Oggetto: **[ID_VIP: 10216] Comuni di Canino, Montalto di Castro (VT) e Manciano (GR).**

"Progetto per la realizzazione di un impianto per la produzione di energia mediante lo sfruttamento del vento nel territorio comunale di Canino Manciano e Montalto di Castro (VT) loc. Sugarella. Potenza nominale 93,6 MW".

RICHIESTA INTEGRAZIONI DOCUMENTALI DEL MINISTERO DELLA CULTURA

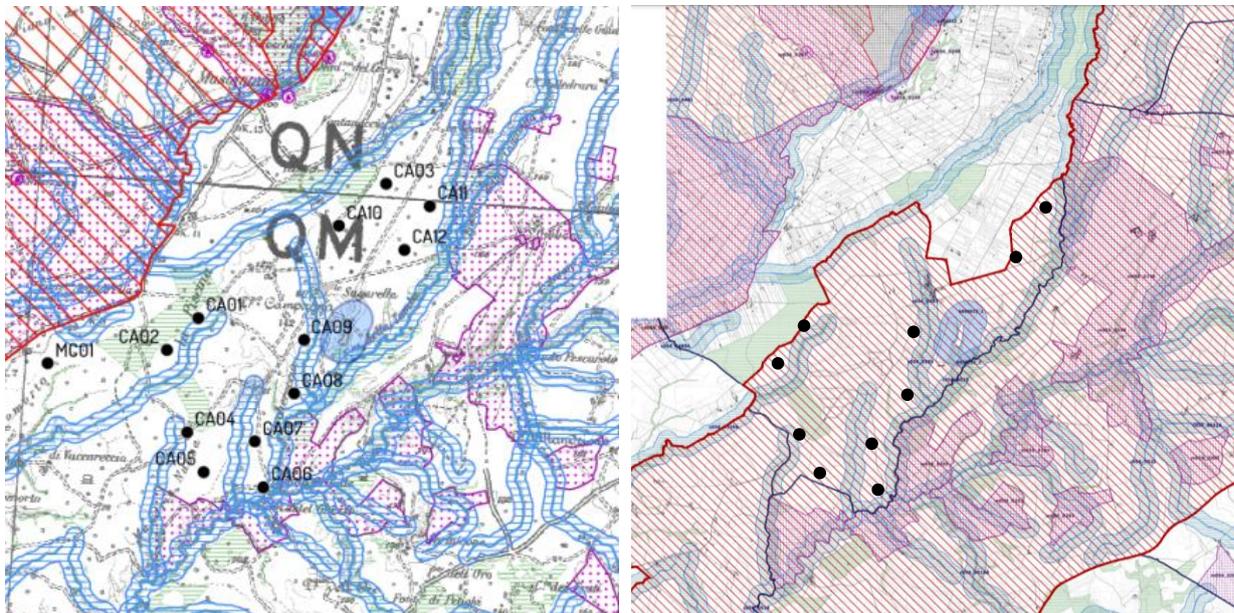
In relazione all'interferenza delle opere con il PTPR approvato con DCR.n.5 del 21.04.2021 pubblicato sul BUR n.56 del 10.06.2021, la SABAP-VT, segnala che tutte le opere in progetto interferiscono con aree gravate direttamente da tutela paesaggistica ai sensi della Parte III del Codice, ed in particolare con i "beni paesaggistici", individuati sulla **TAV. B** del PTPR con:

Precisato che le aree assoggettate a tutela diretta del Codice non possono essere ritenute "Idonee" ai sensi dell'art. 20, co.8, lett. c-quater del D.Lgs.n.199/2021 alla localizzazione degli impianti da FER, sarebbe auspicabile che il Proponente individuasse un altro sedime al di fuori dell'Area oggetto della Proposta di Dichiarazione.

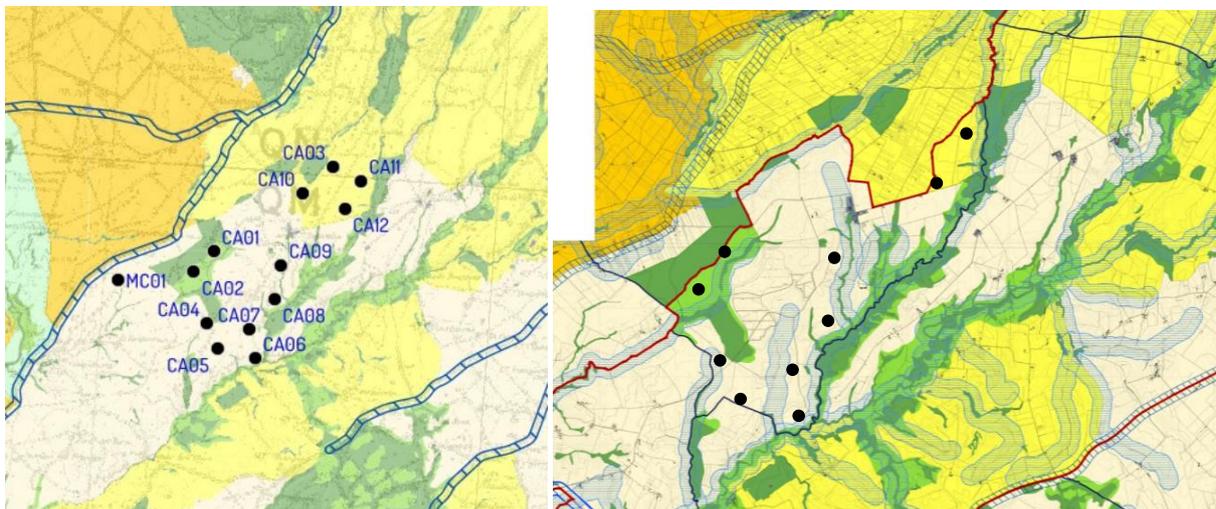
Si segnala che non risultano essere state apportate modifiche dalla *Proposta di dichiarazione* alla classificazione dei “paesaggi”, tuttavia si rimanda alla disciplina di tutela indicata all'allegato 3 della medesima Proposta con riferimento alla verifica di conformità/compatibilità;
